Saatja: Laur Kõiv
Saatmisaeg: esmaspäev, 29. aprill 2024 13:53
Adressaat: 'rene.ots@sideprojekt.ee'
Teema: RE: Vao Äripark

Oleme materjalid läbi vaadanud ning palume korrigeerida/täiendada.

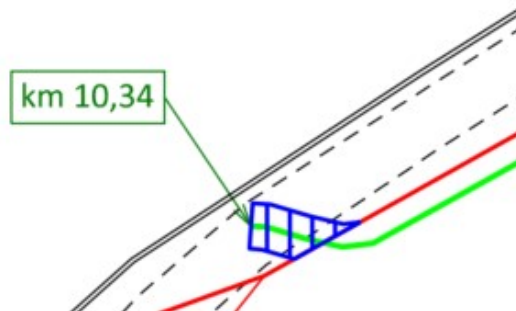
- Palume seletuskirjas kajastada/täiendada katete taastamise osa. Palume viidata ka seletuskirjas katendite taastamise osas projektile (K-Projekt AS, töö nr 17011, „Vao liiklussõlm“), lisaks seletuskirjas kajastada taastamise osas katendikonstruktsioonid/kirjeldused ning täiendada katendite taastamise osa vastavalt nõuetele.
- Palume asendiplaanil kajastada nn noolega kassis riigitee maaüksusele rajatava side maakaabelliini min sügavuse andmed (min 1,5) ja kaitsetoru tugevuse andmed (1250N).
